**Всемирный форум для согласования правил  
в области транспортных средств**

Рабочая группа по пассивной безопасности

**Правила № 129 ООН (усовершенствованные  
детские удерживающие системы)****Предложение по поправкам серии 04  
к Правилам № 129 ООН (усовершенствованные  
детские удерживающие системы)\*****Представлено экспертом от Нидерландов**

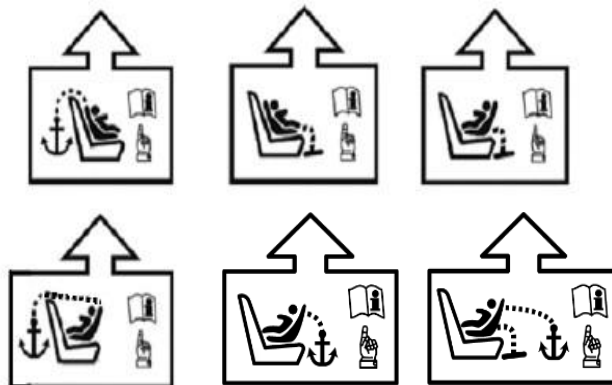
- с) при помощи одного **или нескольких** из следующих обозначений должны быть указаны местоположение и при необходимости траектория растяжки верхних страховочных тросов, **нижних страховочных тросов** либо другие средства, ограничивающие угловое перемещение усовершенствованной детской удерживающей системы, для применения которых требуются конкретные действия со стороны пользователя;

Рис. 3 f)  
Типовая скоба нижнего страховочного троса

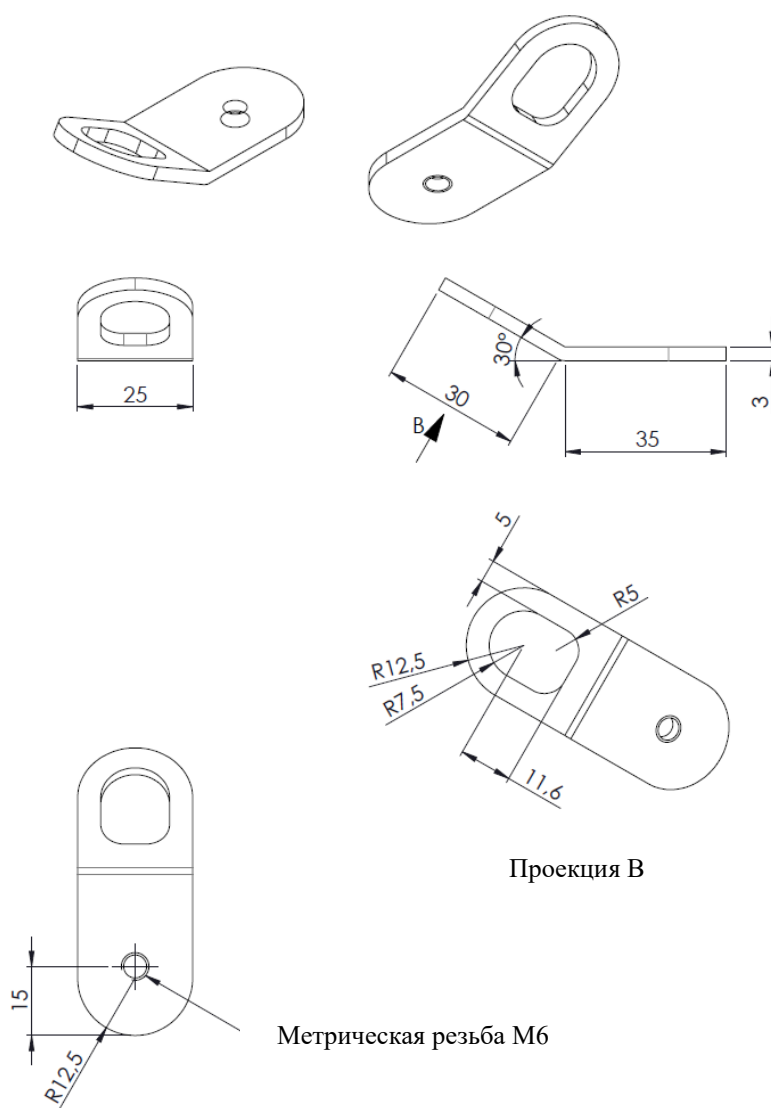
**6.3.7.2** Габариты и характеристики материала для скобы:

- a) размеры типовой скобы нижнего страховочного троса должны соответствовать размерам, указанным на рис. 3 f);
- b) внешние края скобы нижнего страховочного троса должны быть по меньшей мере скруглены.

**Рис. 3 г)**  
**Фланцевый винт с полукруглой головкой и внутренним шестигранником**  
**с резьбой М6х8 (ISO 7380-2)**

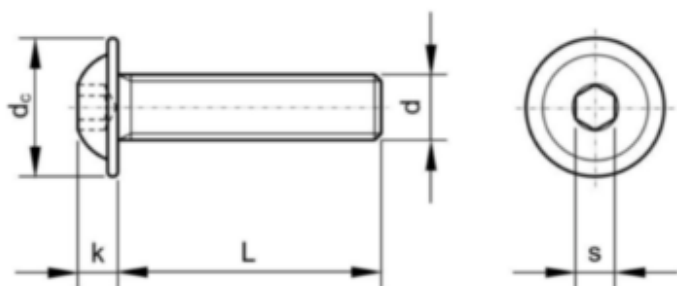
- a) фланцевый винт с полукруглой головкой и внутренним шестигранником с резьбой М6х8 (см. рис. 3 g));
- b) шайба М6 (см. рис. 3 h));
- c) изолирующая втулка М6-8 (см. рис. 3 i)).

Спецификации	М6х8
L	8 мм
d <sub>c</sub>	13,6 мм
k	3,3 мм
d	М6
S	4 мм
Нержавеющая сталь А2

Рис. 3 j)  
Испытание 1

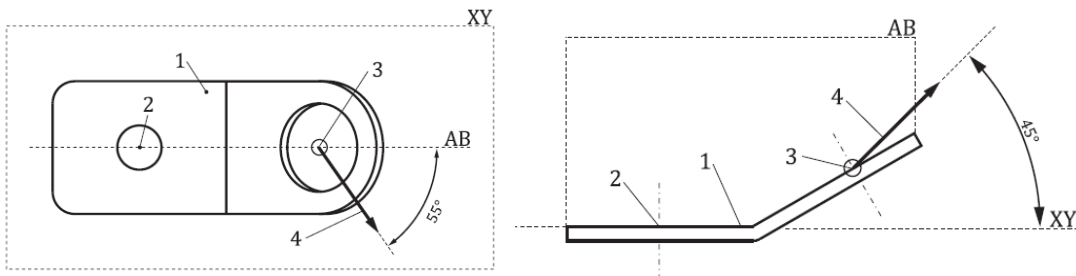
Проводят два испытания (см. рис. 3 j) и рис. 3 k):

- усилие прилагают в направлении  $55^\circ \pm 5^\circ$ , измеряемом относительно плоскости АВ в плоскости, параллельной жесткой поверхности XY, и в направлении  $45^\circ \pm 5^\circ$ , измеряемом относительно жесткой поверхности XY в плоскости АВ (см. рис. 3 j));
- усилие прилагают в направлении, перпендикулярном ( $90^\circ \pm 5^\circ$ ) жесткой поверхности XY.

**Схема испытания устройств, устанавливаемых против направления движения, которые не опираются в приборную доску**

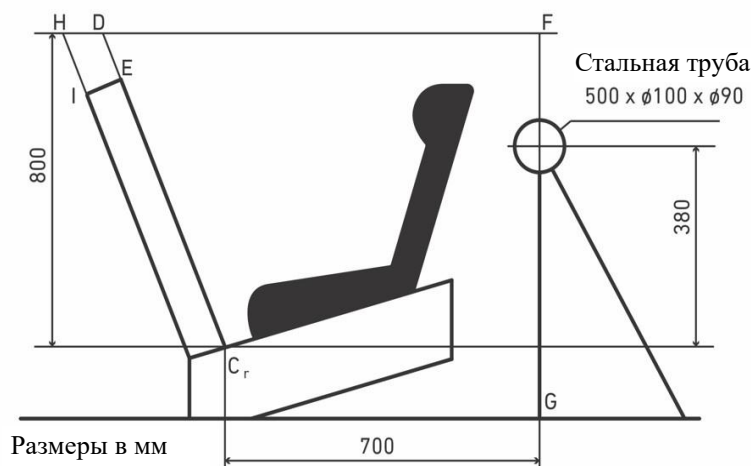
В том случае, если испытание проводится в соответствии с пунктом 6.6.4.1.6.1.1 либо пунктом 6.6.4.1.6.1.2 или пунктом 6.6.4.1.8.2 выше, рассматриваются только результаты испытания при второй конфигурации без учета перемычки диаметром 100 мм. **Предусмотрен допуск в +10 % для амплитуды движения головы между точкой  $C_r$  и плоскостью  $DF$ , при этом манекен не должен выступать за пределы плоскости  $HI$ , лежащей параллельно плоскости  $DE$ .**».

Рис. 5 изменить следующим образом:

**Вид сверху — Стенд с креплениями нижних страховочных тросов**

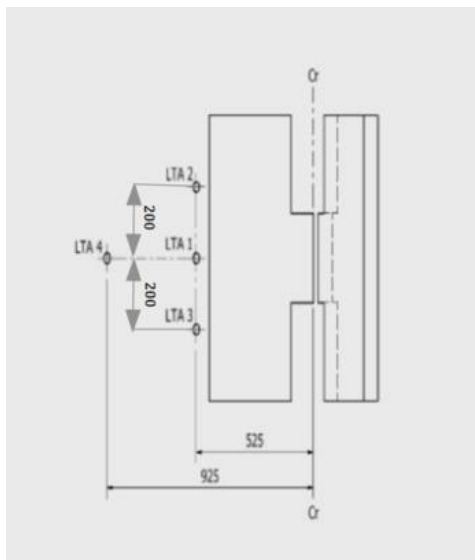
5. Для испытания усовершенствованных детских удерживающих систем с нижним(ими) страховочным(ыми) тросом(ами) платформа устанавливается в наиболее низком положении. В случае использования крепления верхнего страховочного троса переднего сиденья необходимо использовать КНСТ 4. В противном случае используются КНСТ 2 и КНСТ 3 (см. рис. 5). Если типовые скобы нижнего страховочного троса предоставляются изготовителем УДУС, то они должны использоваться во время динамического испытания.

Приложение 6, добавление 2, рисунок 5 изменить следующим образом:
